リコール届出一覧表

リコール届出日 令和7年2月7日

リコール届出番号	外-3860	リコール開始日	令和7年2月7日
届出者の氏名又は名称	ビー・エム・ダブリュー株式会社 代表取締役社長 長谷川 正敏 問い合わせ先：BMW カスタマー・インタラクショントラック・センター (フリーダイヤル) 0120-954-018		
不具合の部位(部品名)	制動装置(統合ブレーキユニット)		
基準不適合状態にあると認める構造、装置又は性能の状況及びその原因	統合ブレーキユニットにおいて、製造管理が不適切なため、モーターセンサーの回路基板に異物が付着したものがあ。また、コンタクトピン長さの設計検討が不十分なため、モーターセンサーの回路基板との接触圧によりノイズが発生する。そのため、電氣的接触不良が発生し、ブレーキ警告灯の点灯およびチェックコントロールメッセージが表示される。そのまま走行を続けると、フォールバックモードとなることによりブレーキ操作時に通常よりも強い踏力が必要になり、次回にエンジンの始動ができなくなるおそれがある。		
改善措置の内容	全車両、統合ブレーキシステムのモニタリング機能の有無を確認し、無い場合はプログラムを更新する。なお、本不具合によるフォールバックモードに繋がるリスクが検知された時は、統合ブレーキユニットを良品に交換する。 また、全車両、モニタリング機能に関する説明を取扱説明書に追加する。		
不具合件数	173 件	事故の有無	0 件
発見の動機	市場からの情報による		
自動車使用者及び自動車特定整備事業者に対する周知のための措置	<ul style="list-style-type: none"> ・使用者：ダイレクトメール等で通知する。または、車両に直接インカーコミュニケーションメッセージを送信する。また、本不具合によるフォールバックモードに繋がるリスクが事前検知された際は、コールセンターから連絡する、あるいは、車両に直接インカーコミュニケーションメッセージを送信する。 ・自動車特定整備事業者：日整連発行の機関誌に掲載する。 ・弊社ホームページに記載する。

改善箇所説明図

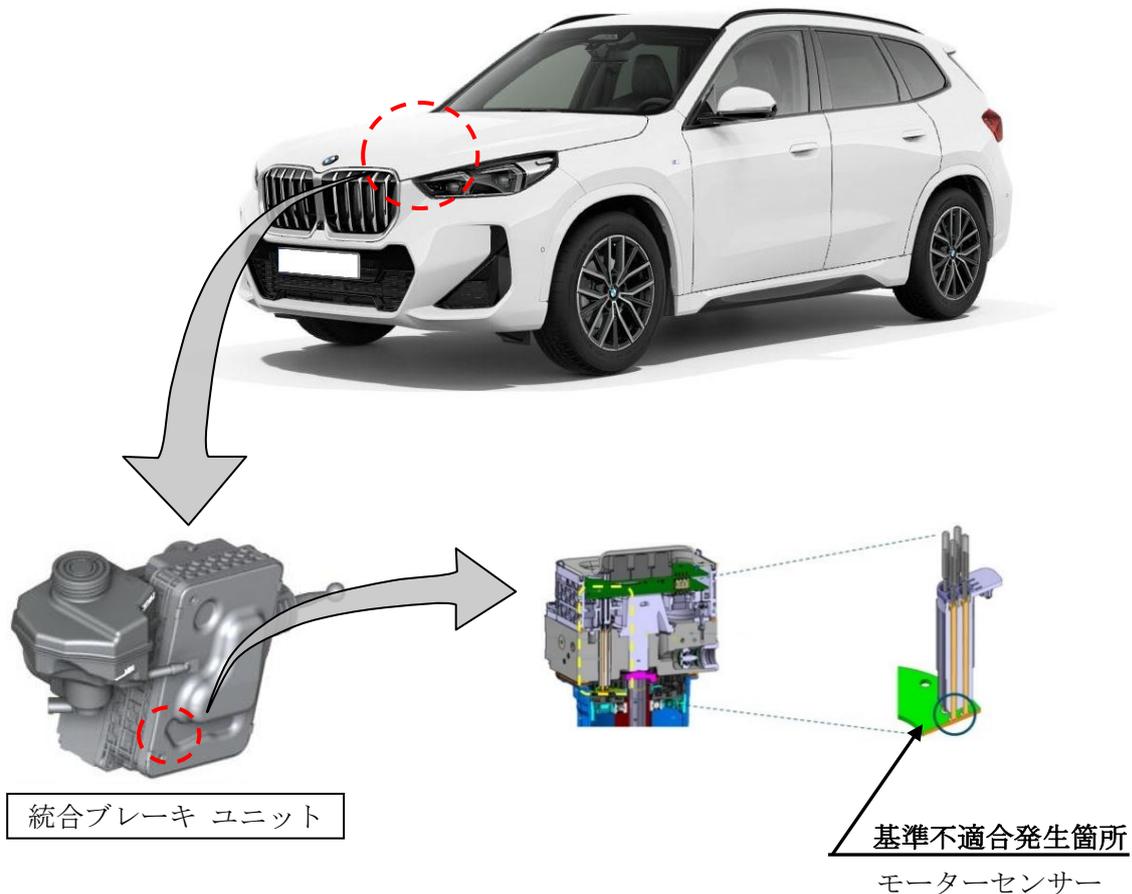
不具合の内容

統合ブレーキユニットにおいて、製造管理が不適切なため、モーターセンサーの回路基板に異物が付着したものがある。また、コンタクトピン長さの設計検討が不十分なため、モーターセンサーの回路基板との接触圧によりノイズが発生する。そのため、電氣的接触不良が発生し、ブレーキ警告灯の点灯およびチェックコントロールメッセージが表示される。そのまま走行を続けると、フォールバックモードとなることによりブレーキ操作時に通常よりも強い踏力が必要になり、次回にエンジンの始動ができなくなるおそれがある。

改善の内容

全車両、統合ブレーキシステムのモニタリング機能の有無を確認し、無い場合はプログラムを更新する。なお、本不具合によるフォールバックモードに繋がるリスクが事前検知された時は、統合ブレーキユニットを良品に交換する。また、全車両、モニタリング機能に関する説明を取扱説明書に追加する。

識別

- ・プログラミングを更新された車両は、左フロントドアのロウヒンジのボルト(頭)に黒ペイントを塗布する。
- ・統合ブレーキユニットを交換された車両は、左フロントドアのロウヒンジのボルト(頭)に青ペイントを塗布する。
